高浜発電所 発電用原子炉設置変更許可申請
(1号及び2号原子炉施設の変更)
【使用済燃料ピットの未臨界性評価の変更】

審査会合における指摘事項の回答

2021年6月2日

関西電力株式会社

図 SFPへの注水に係る手順の実施フロー

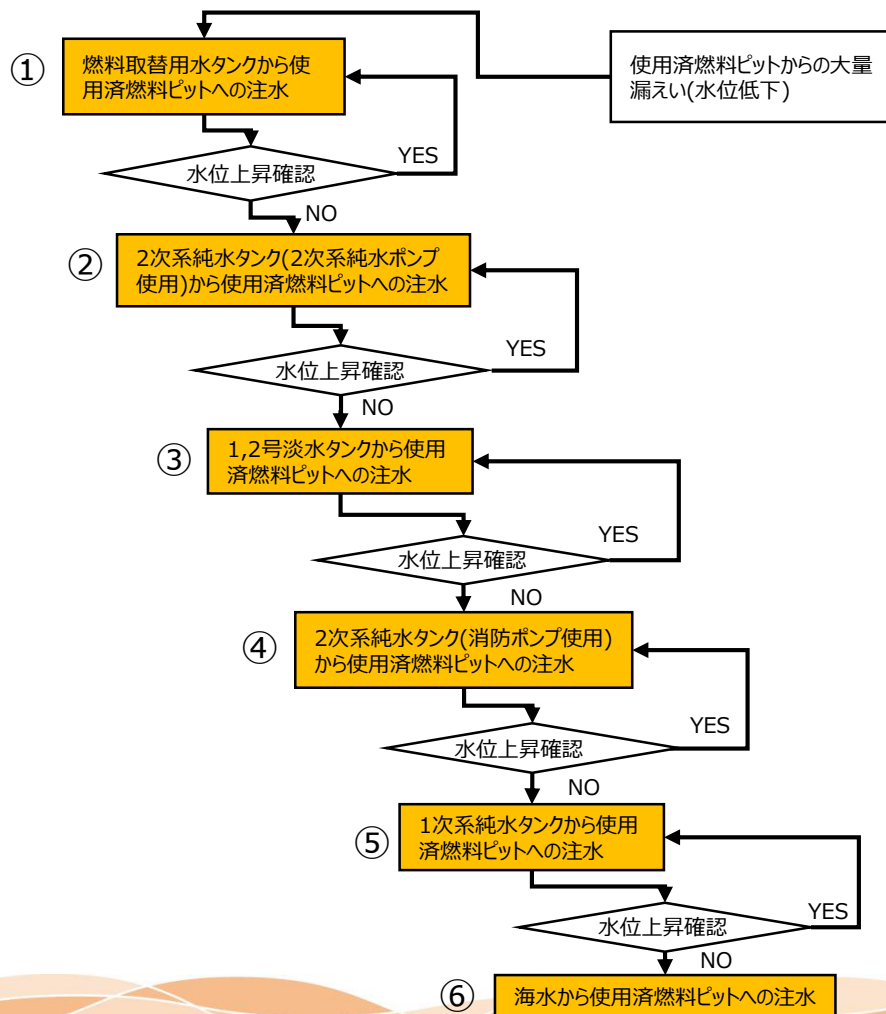
【コメントNo.3】 流量設定の根拠となる手順の種別（通常操作またはSA手順）について明記すること。

【コメントNo.4】 基本ケース条件の流量はSA手順に基づき設定し、不確かさについては同じ手順内で想定されるものに限定すること。

- SFPへの注水・放水に係る手順の種別（通常操作向けの手順か事故時対応向けの手順か）について下表に示す。
- 今回未臨界性評価においては、重大事故等対応のため整備しているSFPへの注水・放水に係る手順をもとに流量を設定する。（脱気水ポンプを用いて注水する手順は事故時の手順としては整備していないことから、当該系統からの流量は考慮しない。）
